Budoucí podoba Malešického náměstí a zámečku

Hlavní výstupy veřejného projednání
tří variantních studií možné budoucí
podoby území

Městská
část
Praha 10

1. Povrchy Malešického náměstí

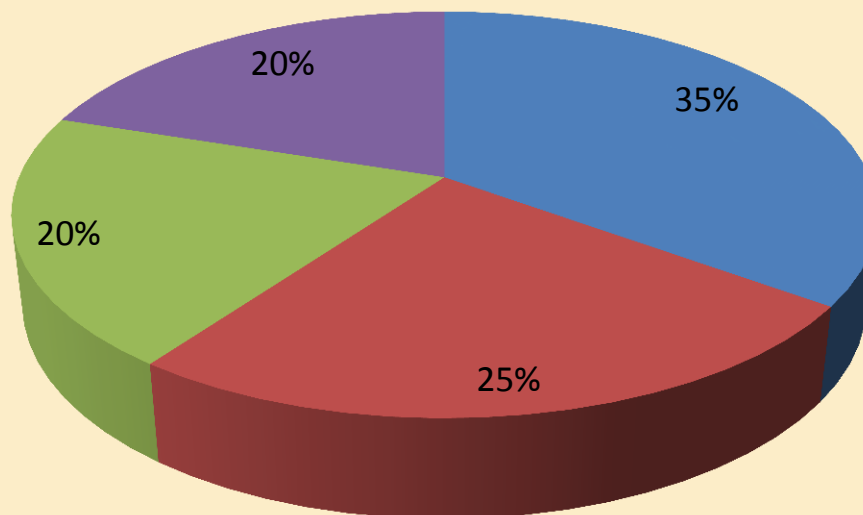
Téma	ateliér	Líbí	Nelíbí
1. Povrchy Malešického náměstí	O.T.A.	<ul style="list-style-type: none">Podpoření centra zdůrazněním změny povrchů kolem kapličky.povrch sjednotí, zdůrazní se jednotlivé stromy, zdůrazní se kapličkapředzahrádky v projektu O.T.A.	<ul style="list-style-type: none">Pokud bude celý povrch zpevněný, hrozí přehřívání povrchu a celková změna mikroklimatu.
	Sporadical	<ul style="list-style-type: none">vydláždění povrchu, přičemž	<ul style="list-style-type: none">Obava z dlažby na otevřeném prostranství kvůli sálání tepla v letních měsících. Chybí stín (nicméně podle architektů poskytnou stromy na většině plochy stín dostatečný) někteří by ocenili přidání menších zelených ploch.
	Molo	<ul style="list-style-type: none">Idea sjednoceného prostupného prostoru a sjednocené přístupy ze všech směrů.Využití mlatu na podklad je ideální (neblátiví, neprášivý)	<ul style="list-style-type: none">Přímo na náměstí u obslužných ulic zachován asfalt. Je možné tam také využít dlažbu.

ideálně průnik MOLO a OTA - preferovala bych dláždění i všech bočních a málo frekventovaných ulic procházejících náměstím - vizuální propojení náměstí do jednoho celku + pocitové upozornění pro řidiče, že vjíždí do "pobytové" zóny preferuji mlat před trávíkem - psí exkrementy, sekání..

líbí se mi propojení všech ploch dle varianty Sporadical, ale spíš bych byl pro varianta návsi. Tedy ne dlažba, ale přírodnější materiál.

2. Doprava na náměstí

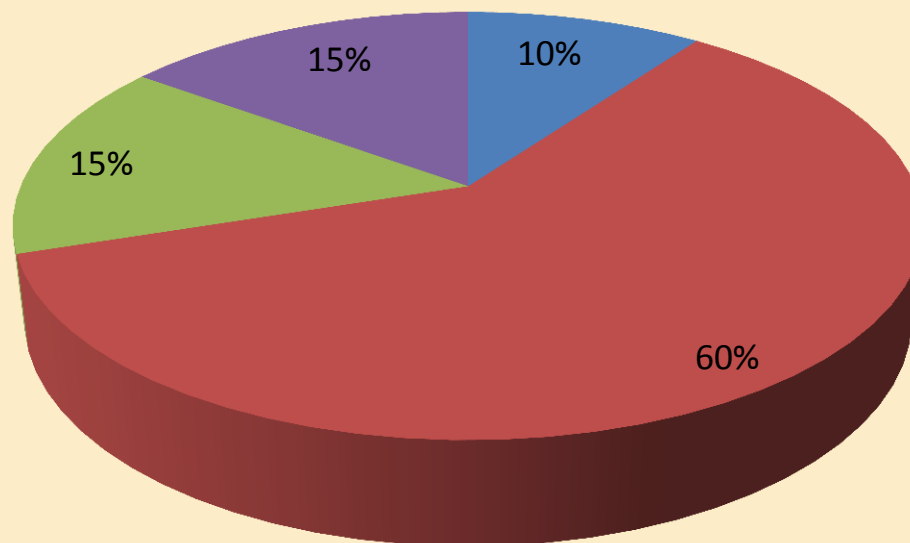
Téma	atelier	Líbí	Nelíbí
2. Doprava na náměstí	O.T.A.	<ul style="list-style-type: none"> Odklonění dopravy od obytných domů. Pokud bude doprava takto zklidněna, nebudou zde zatěžovat prostředí nákladní automobily z překladiště a deponie. Zpomalení (například díky parkujícím autobusům) řešení vedlejších komunikací fungujících jako součást náměstí vč. redukce vedlejších silnic. 	<ul style="list-style-type: none"> Řešení autobusové zastávky – zastavení autobusu zablokuje provoz AID a to povede k větším exhalacím. Záhyb vytváří nejasnou situaci pro auta přijíždějící z Malešické (není vidět do zatáčky). Redukce Dřevčické (resp. Nepojmenovaných komunikací, které jsou jejím pokračováním) povede k omezení prostupnosti území pro auta. Díky rozdělení náměstí na dvě poloviny ani jedna nezůstane dostatečně prostorná, aby fungovala jako pobytová zóna
	Sporadical		<ul style="list-style-type: none"> Plán částečně pracuje s variantou prodloužení Malešické ulice, což by účastníci ocenili, ale je to podle nich nereálné. Obava, že do „zálivů“ u zastávek se nevejdou dva autobusy najednou a budou blokovat dopravu.

Molo	<ul style="list-style-type: none"> Změna pozice zastávky (cesta na zastávku směrem k Táboru je ošklivá) => zlepšení orientace v prostoru náměstí. Vytvoření zálivů MHD (zvýšení průjezdnosti i MHD) 	<ul style="list-style-type: none"> Změna pozice zastávky (dlouhodobě jsou místní zvyklí)

Další komentáře ze studie MOLO bych variantu O.T.A. doplnil zálivy pro autobusové zastávky a přemístil autobusovou zastávku ve směru Jarov přímo na náměstí tak, aby byly zastávky v obou směrech přímo na náměstí.

3. Plácek před hotelem Baroko

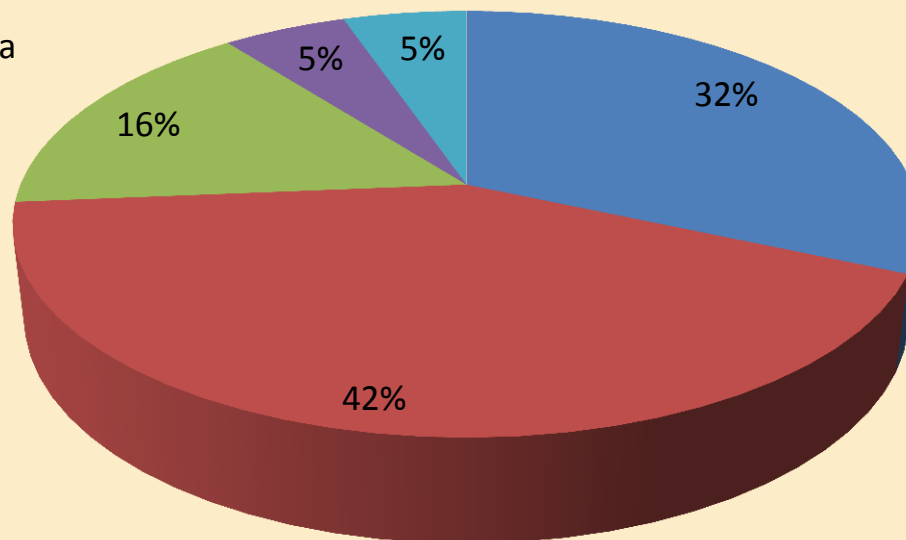
Téma	ateliér	Líbí	Nelíbí
3. Plácek před hotelem Baroko	O.T.A.	<ul style="list-style-type: none">Aleje směrem k náměstí	<ul style="list-style-type: none">Zástavba zeleně, resp. volného prostoru před Barokem (omezení parkování v tomto místě).
	Sporadical	<ul style="list-style-type: none">možnost navrácení rybníčku.	<ul style="list-style-type: none">rybníček zbytečný a náročný na úpravu.Rušit parkovací místa před restaurací je nesmyslné, již nyní se tam během obědů auta nevejdou.
	Molo	<ul style="list-style-type: none">Vytvoření jasně definovaných parkovacích stání - mechanické bariéry jako strom, lavičky v prostoru apod.Obnova vodní plochy (návrat k tradici)	
Další komentáře	Za zásadně důležité považuji vyřešení parkovacích ploch tak, aby v prostoru, který má být určen k posezení a pobývání neparkovala nadivoko auta. Nevidím problém v parkování aut klidně 100m od hotelu Baroko/Tvrze, je to vzdálenost, kterou bez problémů může každý zdravý člověk ujít.

5. Zastavitelné území

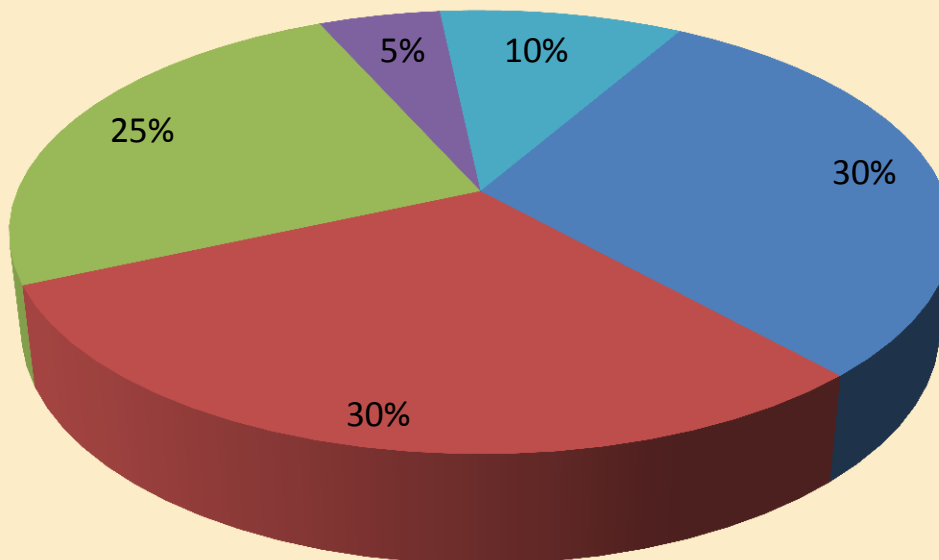
Téma	ateliér	Líbí	Nelíbí
5. Zastavitelné území na roh Dřevčické a Počernické ulic	O.T.A.	<ul style="list-style-type: none"> „dokončení“ zástavby území a vytvoření přechodu mezi sídlištěm a nižší zástavbou. 	<ul style="list-style-type: none"> Zástavba celého území Hrozba nedodržení výše budov navrhovaných ve studii při samotné realizaci nové zástavby. Hrozba zahuštění zástavby a velké množství nových aut, které budou parkovat na povrchu.
	Sporadical	<ul style="list-style-type: none"> zachování zeleně a s kultivací a rozšíření parku. Pozitivní je i zrušení „nábližky“, kterou si některá auta zkracují cestu. 	<ul style="list-style-type: none"> Pochyby o reálné možnosti vykoupit pozemky autobazaru.
	Molo	<ul style="list-style-type: none"> Rozšíření zeleně (opakované podpořeno více občany) Parková úprava již nyní zelené plochy Zvýšení prostupnosti územím ve směru od Billy k náměstí a opačně. 	<ul style="list-style-type: none"> Zeleň nepřinese oživení území Rozmělnění funkce návsi Prostor by měl být alespoň částečně k návratu investice (vybudování ziskových projektů – domy, obchody)

Aby vyniklo vlastní náměstí, je lepší vymezit jej zástavbou, než ponechávat otevřené hrany. Plocha ale nemusí být zastavěna kompletně, částečně v ní může být vymezena i plocha zeleně, popřípadě parkování. Navržené objekty by výškově měly respektovat drobné měřítko objektů původní zástavby.

Žádnou další bytovou zástavbu už bych rozhodně nezařazovala. Kombinace sadu a parkovacích míst mi přijde ideální.
